乐山市沙湾职业高级中学实训楼新建工程调整方案公布图

建设项目公布

建设单位：
乐山市沙湾职业高级中学

建设地点：
乐山市沙湾区铜河路

总平面对比图

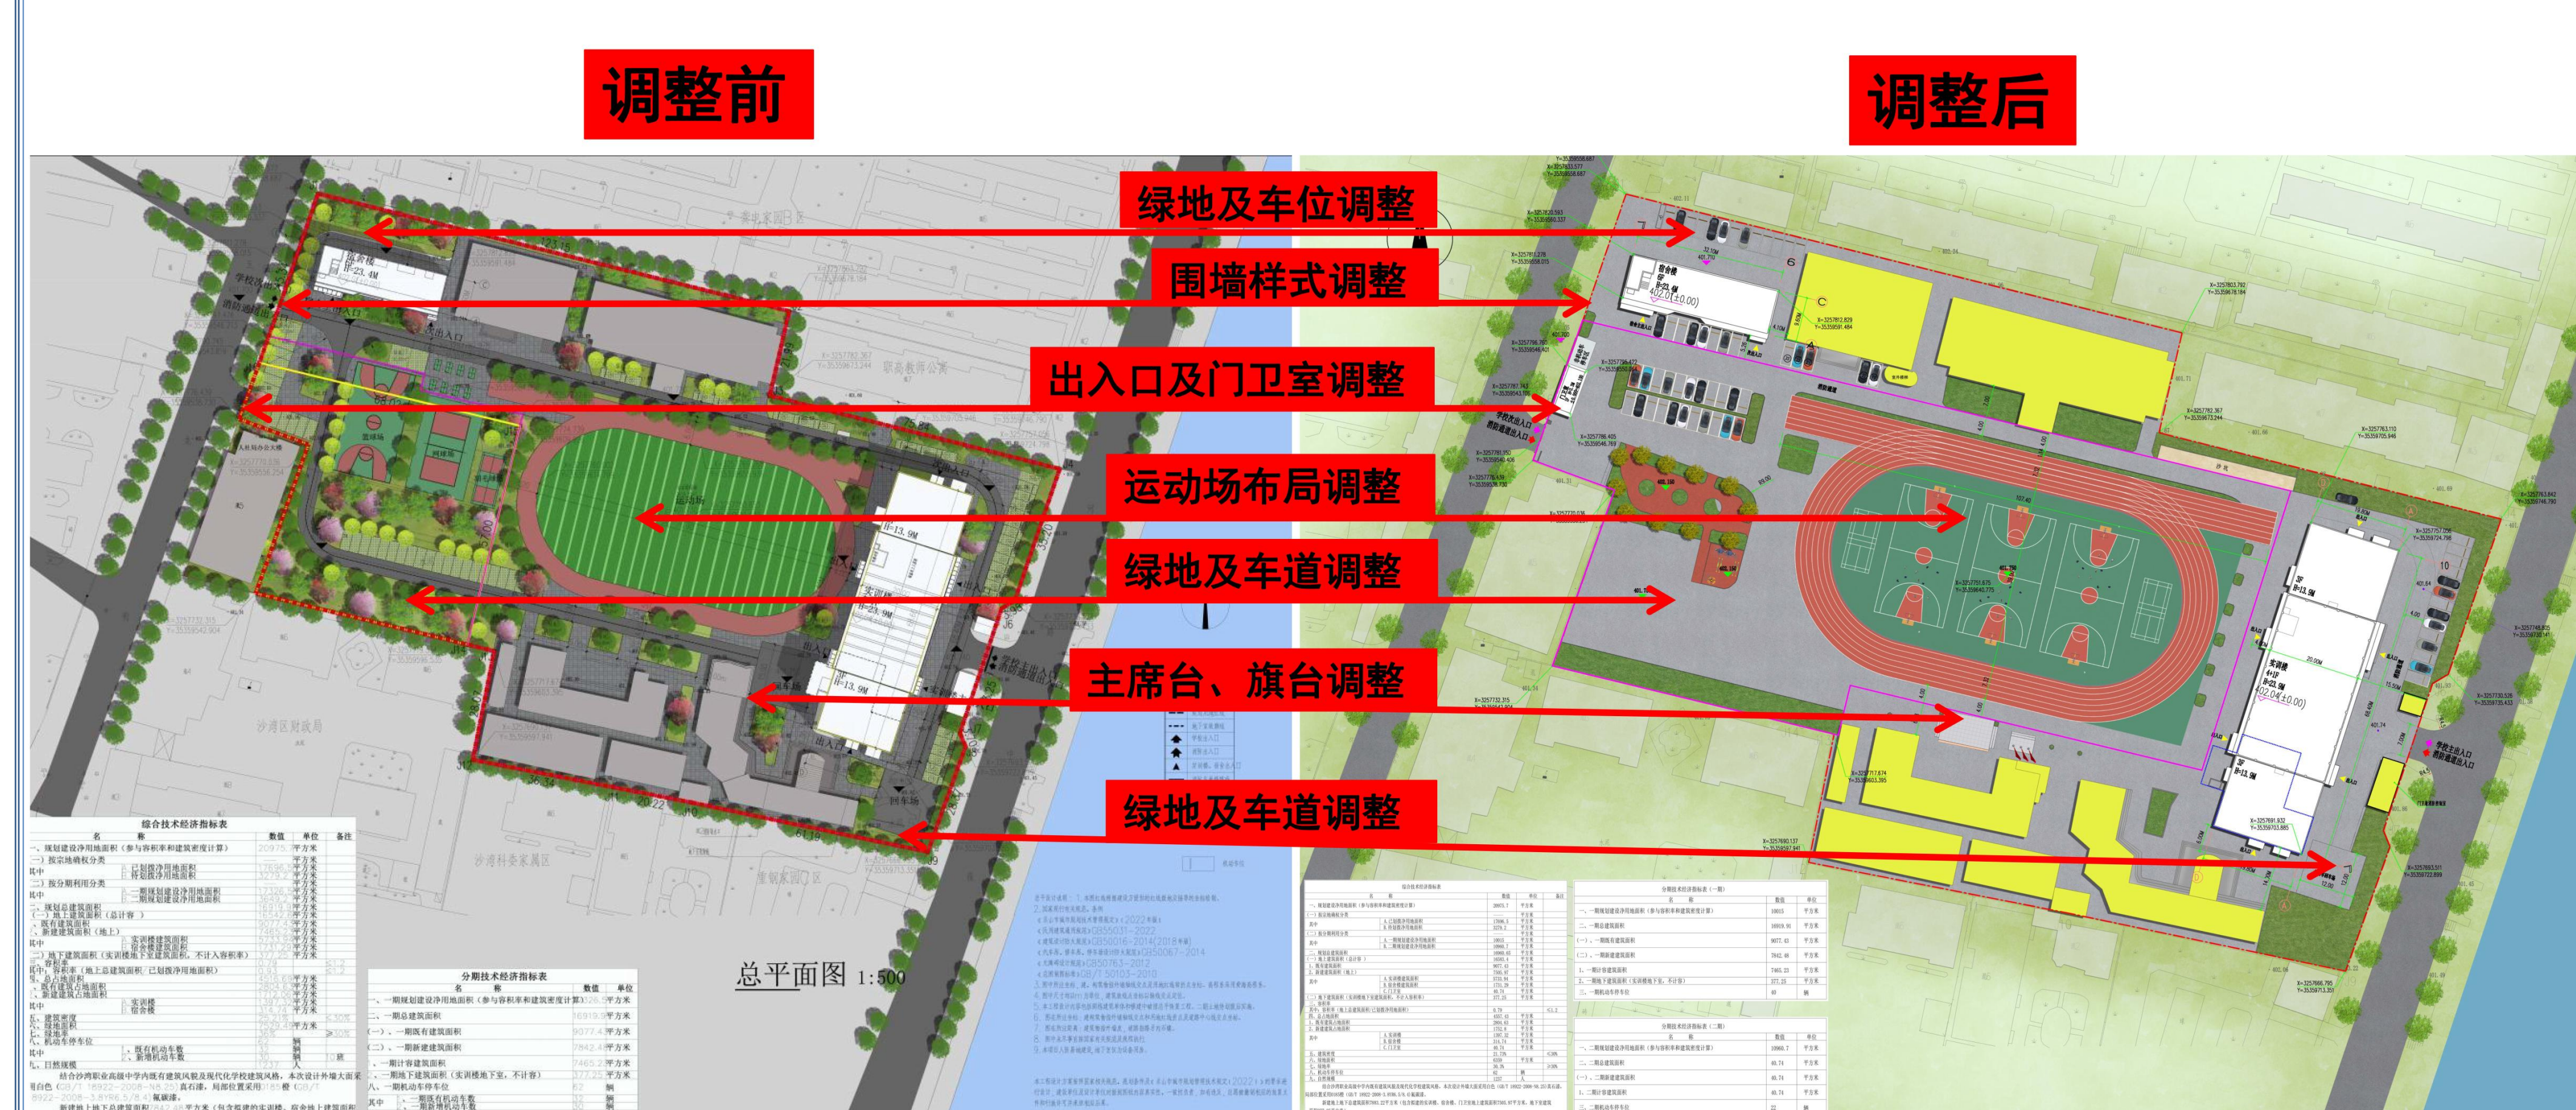
- 1、调整后增设一个门卫室，增设一个非机动车停车区，玉龙路侧原通透式围墙调整为砖砌实体围墙（玉龙路侧外立面覆盖藤蔓植物）。
- 2、取消原田径场内足球场地，调整为在田径场内调整设置3个篮球场、2个羽毛球场。原篮球场、网球场、羽毛球场场地调整绿化、停车场等功能。
- 3、调整主席台、旗台位置，运动场布局调整，机动车位位置做相应调整，车位数量不变。
- 4、由于运动场布局调整，绿化做相应调整，调整后绿地率为30.3%。
- 5、由于增加门卫室，调整前建筑密度21.53%（综合已建建筑计算），调整后建筑密度为21.73%（综合已建建筑计算）。
